Acuerdo 1174 Por el cual se aprueba la incorporación del cambio en los límites de generación y absorción de potencia reactiva de la unidad 1 de la planta de generación Salvajina y la respectiva curva de carga

N° 1174

04 Abril 2019

Salvajina 1

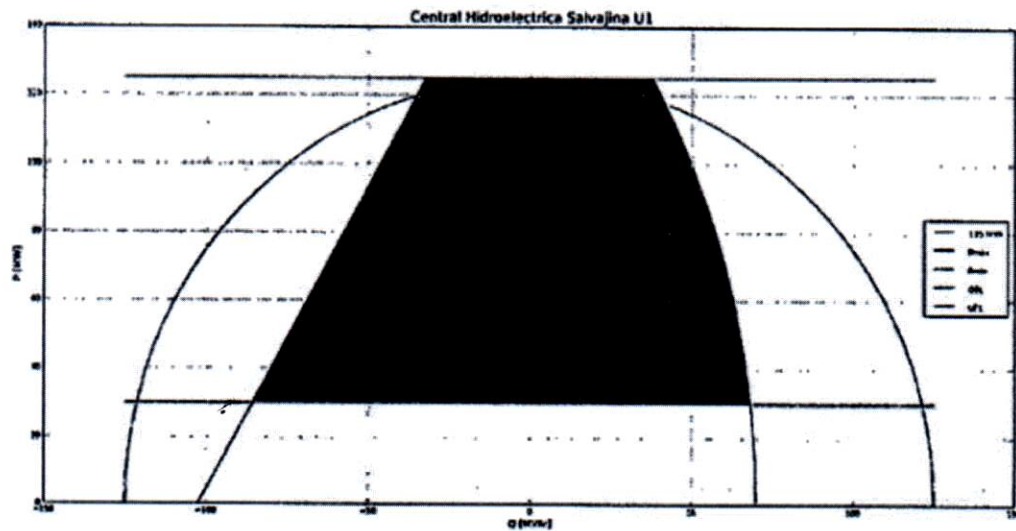
Aprobar la declaración de una nueva curva operativa de carga de la unidad 1 de la central hidroeléctrica Salvajina, en la que se define la capacidad para entrega y absorción de potencia reactiva de la unidad en función de la potencia activa generada.

Unidad	Potencia activa [MW]	Potencia reactiva anterior [MVAR]	Potencia reactiva nueva [MVAR]
SALVAJINA 1	125	-	-33
	75	-29	-61
	30	-	-86
	125	-	38
	75	38	62
	30	-	72
